改善箇所説明図

改善の内容

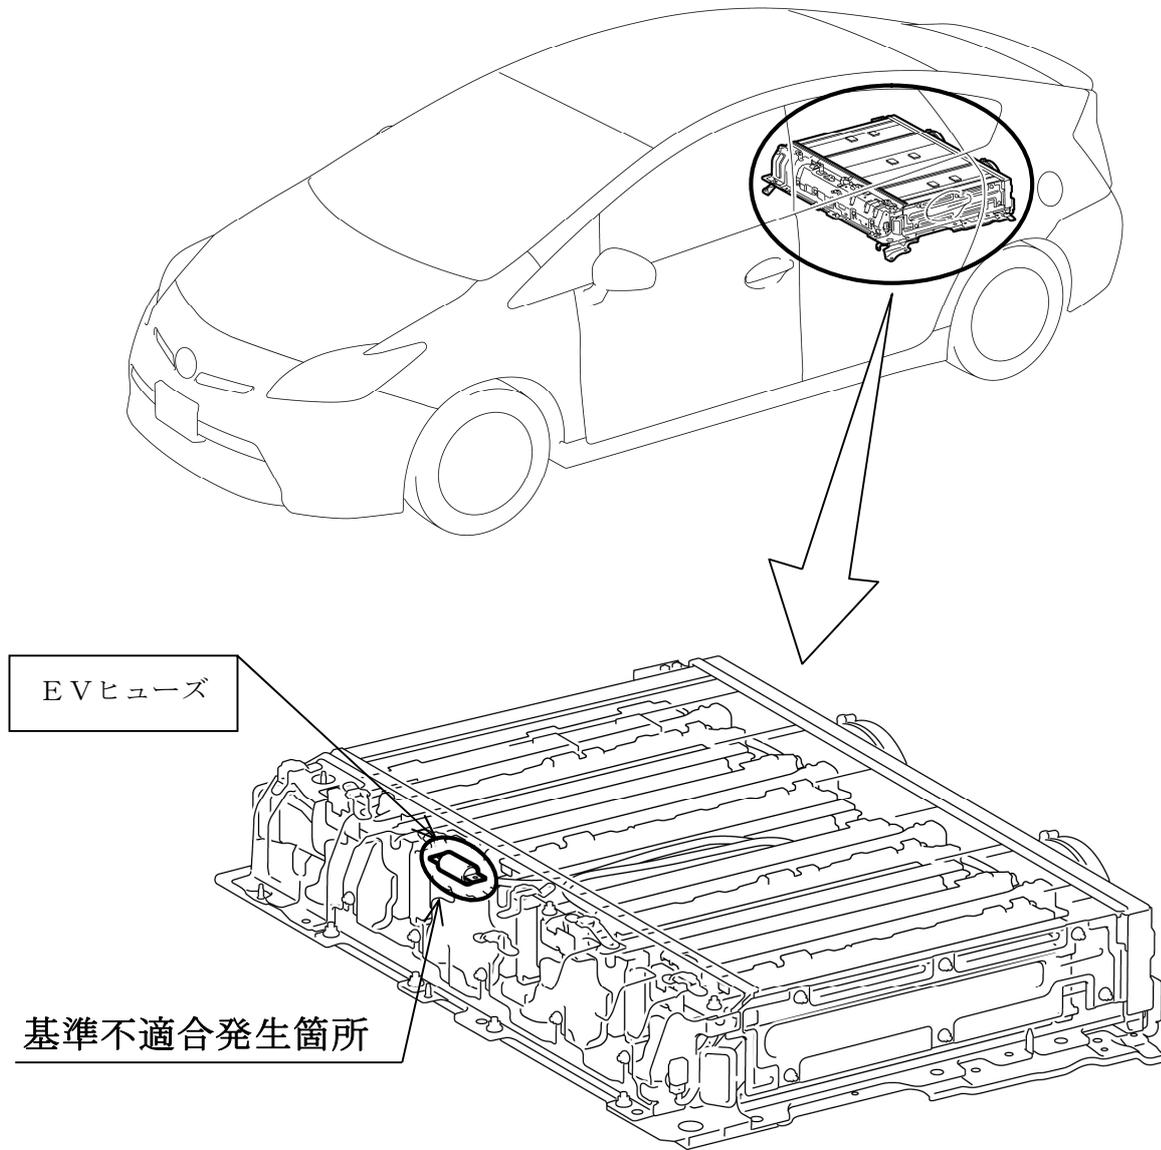
プラグインハイブリッド車の駆動用バッテリーにおいて、ハイブリッドシステム保護用ヒューズ（EVヒューズ）の容量が不適切なため、高負荷運転を繰り返すと当該ヒューズが疲労断線することがある。そのため、警告灯が点灯し、最悪の場合、ハイブリッドシステムが停止して走行不能となるおそれがある。

注：□ は交換部品を示す。

全車両、EVヒューズを対策品と交換する。
